東海第二発電所 津波評価について (コメント回答)

平成28年8月19日
日本原子力発電株式会社

審査会合(H28.1.22)におけるコメント内容及び回答

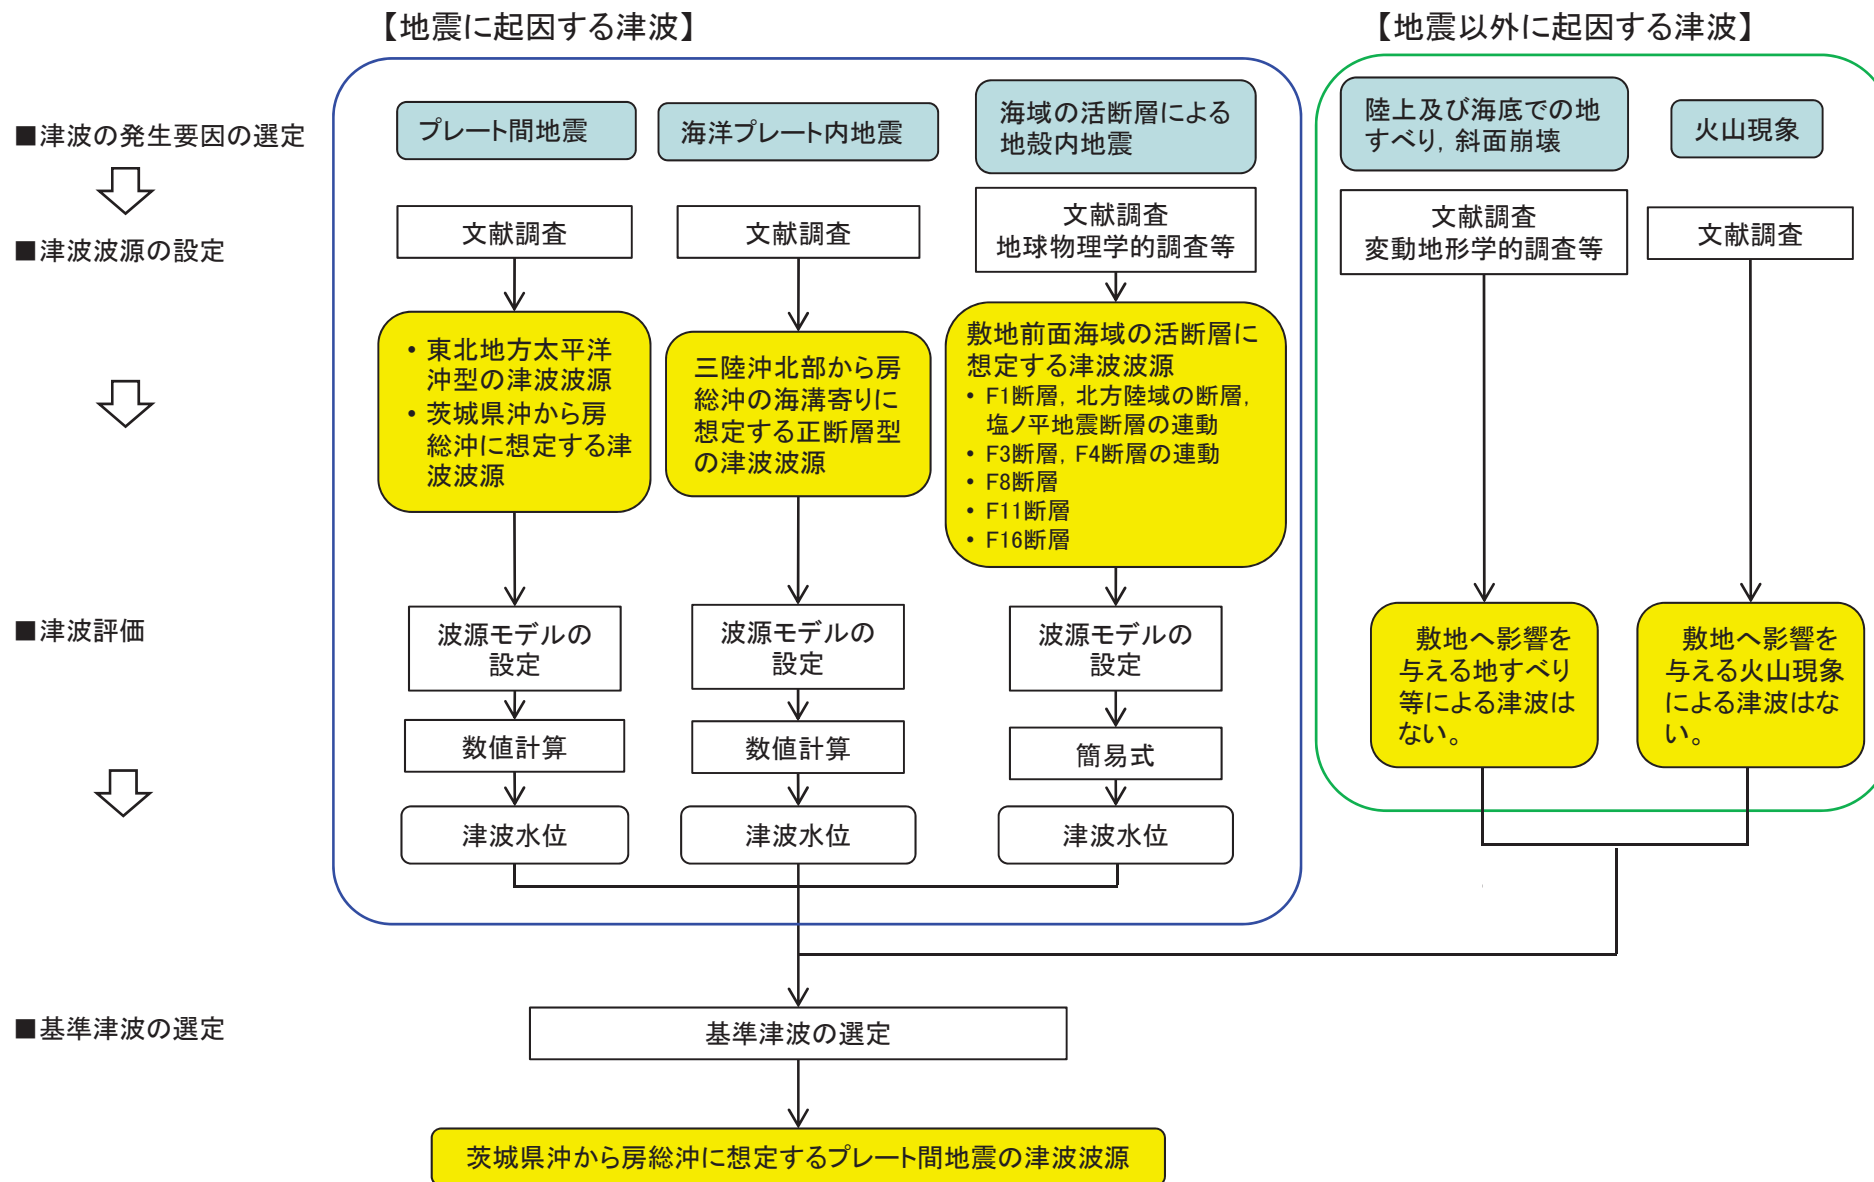
No.	コメント内容	コメント回答	該当箇所
1	チリ地震津波、千島海溝沿いの地震津波、明治三陸沖地震津波の扱いについて示すこと。	- 遠地津波(チリ地震等)及び近地津波のうち千島海溝沿い及び伊豆・小笠原海溝沿いの領域については、敷地への影響が小さいことを確認した。 1896年明治三陸沖地震津波は、敷地への影響が小さいと考えられる。また、当該津波の波源は、東北地方太平洋沖型の津波波源(プレート間地震と津波地震の連動型地震)に包含されている。 1677年延宝房総沖地震津波の波源は、茨城県沖から房総沖に想定する津波波源(プレート間地震と津波地震の連動型地震)に包含されている。	・本資料(7, 9頁) ・参考資料(57～64頁)
2	東北地方太平洋沖型の津波波源の大すべり域の南限の設定の考え方を、より明確に示すこと。	- 海溝軸付近のすべりの大きさを決める支配的要因については、固着の程度とする見解とオーバーシュートとする見解があるが、いずれの見解を前提とした場合であっても、茨城県沖の海溝軸付近で大すべりが発生する可能性は極めて低い。 - したがって、東北地方太平洋沖型の津波波源の大すべり域の南限を福島県沖までの領域とすることは妥当であると判断される。	・本資料(11, 12頁) ・参考資料(34～41頁)
3	茨城県沖に想定する津波波源の北端の設定の考え方を、より明確に示すこと。	- 茨城県沖に想定する津波波源については、固着の程度が小さい領域に大きなすべりを生じる津波波源を想定した。 ✓ 波源領域の南限については、北米プレートとフィリピン海プレートの境界とする。 ✓ 波源領域の北限については、茨城県沖と福島県沖の境界とする。 ✓ プレート間地震と津波地震の連動型地震を仮想的に考慮する。	・本資料(7頁)
4	基準津波の選定において、評価上ポイントとなるケースの津波の時刻歴波形について示すこと。	・本資料及び参考資料に反映	・本資料(26, 34, 51頁) ・参考資料(83頁)
5	大すべり域の位置と破壊開始点の関係が基準津波の選定に影響がないか確認すること。	・大すべり域の位置と破壊開始点の関係が基準津波の選定に影響がないことを確認した。	・参考資料(112～117頁)

6	基準津波の策定における防波堤の有無が基準津波の選定に影響がないか確認すること。	・防波堤の有無が基準津波の選定に影響がないことを確認した。	・参考資料(171～178頁)
7	茨城県沖から房総沖に想定する津波波源(Mw8.7)について、杉野他(2014)の方法で設定した場合の影響を検討すること。	・杉野他(2014)の方法で設定した場合と比較して、保守性を考慮して設定した場合の方が、最大水位上昇量、最大水位下降量とも保守的な値となっていることを確認した。	・参考資料(108～111頁)
8	日本海溝の海溝軸よりも沖合いについて海底火山(プチスポット)に関する情報を収集し、検討すること。	・海底火山(プチスポット)に関する情報を収集し、これに起因した津波が敷地に与える影響が小さいことを確認した。	・本資料(75頁) ・参考資料(143～150頁)
9	ハワイ付近の海底地すべりについて、情報を収集し、検討すること。	・ハワイ諸島周辺の海底地すべり地形に関する情報を収集し、これに起因した津波が敷地に与える影響が小さいことを確認した。	・本資料(72頁) ・参考資料(134～142頁)
